PM - Revidering av plankarta och planbeskrivning tillhörande detaljplan för Årstafältet etapp 4a, Östberga

Detta PM beskriver revidering av planbeskrivning och plankarta genomförda efter att detaljplanen för Del av Årsta 1:1 m.fl. (Årstafältet etapp 4a), Dnr 2017-06550, blev godkänd av stadsbyggnadsnämnden den 9 december 2021.

Illustration över var b2 gäller i plankartan.

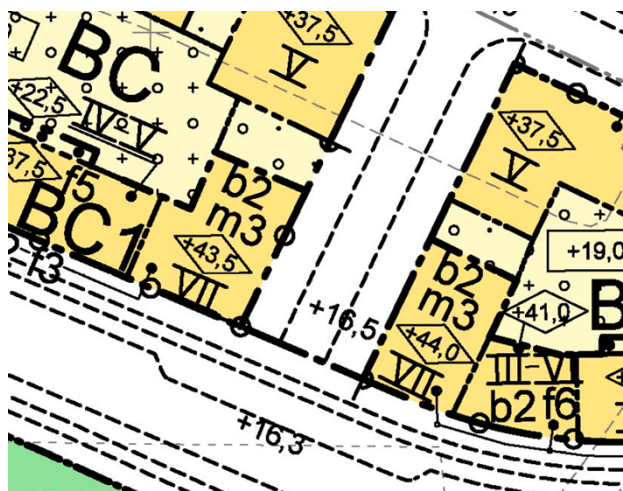
Angående skyfall har staden efter att detaljplanen godkänts av stadsbyggnadsnämnden den 9 december 2021 gjort kompletteringar av skyfallskarteringarna i samband med påbörjad förprojektering av etappen. I det utredningsarbetet har ny data kunnat användas som visar på något högre vattennivåer vid en av lågpunkterna än vad som tidigare redovisats. Den planbestämmelse som reglerar färdigt golvnivå på plankartan behöver därför justeras med 12 centimeter för att korrelera med de nya vattennivåerna. Som en följd av att golvnivåerna höjs utgår en utformningsbestämmelse om krav på antal entréer längs med en del av den berörda fasadsträckan.

Följande bestämmelse för skyfallshantering har reviderats på plankartan:

Den tidigare reglerande nivån låg på +16,65 meter.

- *b2 – Mot GATA1 och GATA2 är lägsta tillåtna höjd för färdigt golv +16,77 meter över nollplanet. Alla byggnadsdelar och konstruktioner under +16,77 meter ska utföras vattentäta.*

Illustration över var f3 har tagits bort från en del av plankartan.

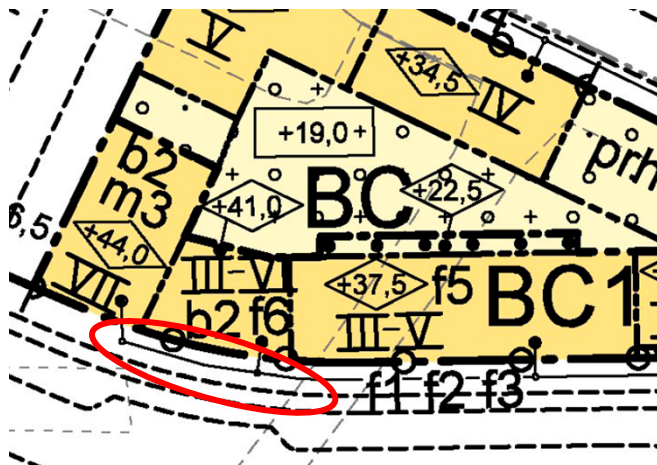
Följande planbestämmelse om utformning utgår längs med den del av fasad där skyfallsbestämmelsen ovan har reviderats:

- *f3 – Entrétäthet motsvarande minst 10 entréer per 100 meter ska uppnås mot gata och torg.*

Rödgrön streckad markering innanför röd cirkel markerar ny användning.

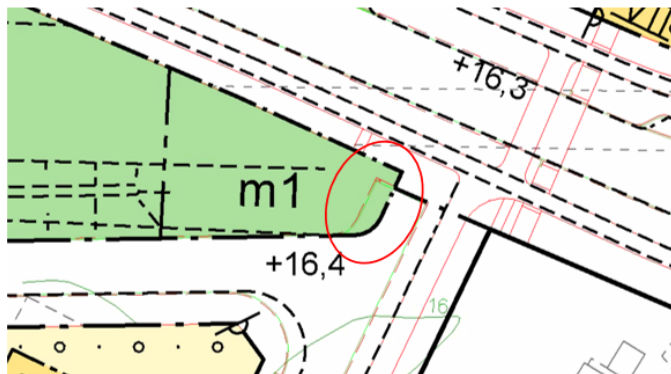
Angående gränsningdragningen mellan GATA1 och PARK har det i pågående förprojektering för allmän plats framkommit att en mindre del av parkmarken behöver anges som GATA1 istället för PARK. Syftet är att säkerställa att en cykelväg kan anordnas till den skola som planerar att byggas. Parkdelen som justeras till GATA1 har ingen påverkan på parken då den ligger inom skyddsområdet för fornlämningen Göta landsväg. Justeringen är avstämd med länsstyrelsen som inte bedömde att fornlämningen riskerade att skadas men upplyste om att staden behöver ansöka om dispens för arbete inom skyddsområdet.

Följande användningsbestämmelse justeras till GATA1:

- Gränsen mellan GATA1 och PARK flyttas i sidled enligt illustrationen nedan.
